工程指示 / 要求簡箋(E.I.)

工程指示編號：EI/ 2063 /20

工程名稱：青衣明翹滙

工程項目：冷氣柵格地盤用配件修改

工程號	J5001	制圖	W.E.X	2020-06-13	圖號	ST-S1	
地盤	青衣190	復核	-	-	數量	748*20	
採用工廠	地盤	圖紙名稱	AC格柵鐵碼加工圖	批准	-	單件重量	11.13 (KG)
材料顏色	熱鍍鋅	材料	如圖所示	-	-	-	-

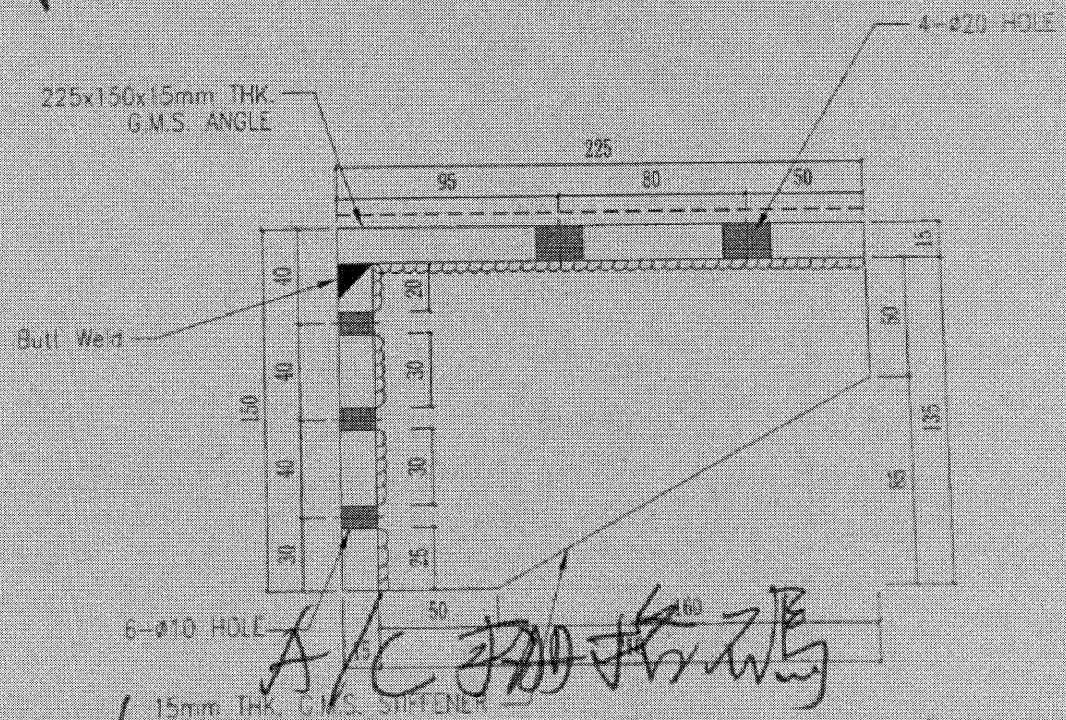
配 32 長 元 頭 批 絲

文 詳 註 配 32 長 元 頭 批 絲

提 示 ! 上 述 調 節 平 水 用 M8 元 頭 .
請 出 B.M. 訂 大 貨 .
